**Nota van zienswijzen en ambtshalve aanpassingen
bestemmingsplan 'Leuskenhei'.**

1. Inleiding

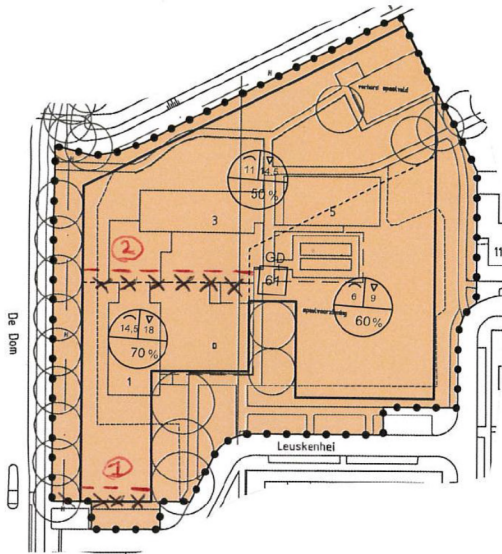
- Op de verbeelding is per abuis de aanduiding luchtvaartverkeerzone (Ihcs) niet opgenomen. De verbeelding zal hierop worden aangepast.
- Nadere stedenbouwkundige bestudering wijst uit dat het gewenst is dat het bouwvlak evenwijdig aan De Dom een paar meter naar het noorden opschuift. Hierdoor staat de bebouwing minder dicht op het openbaar gebied hetgeen de ruimtelijke kwaliteit ten goede komt.
De verbeelding zal worden aangepast zoals hieronder is weergegeven.

Nieuwe bouwlijn in rood (nummer 1): twee meter opschuiven richting het noorden.

Nieuwe bouwlijn in rood (nummer 2): drie meter opschuiven richting het noorden.
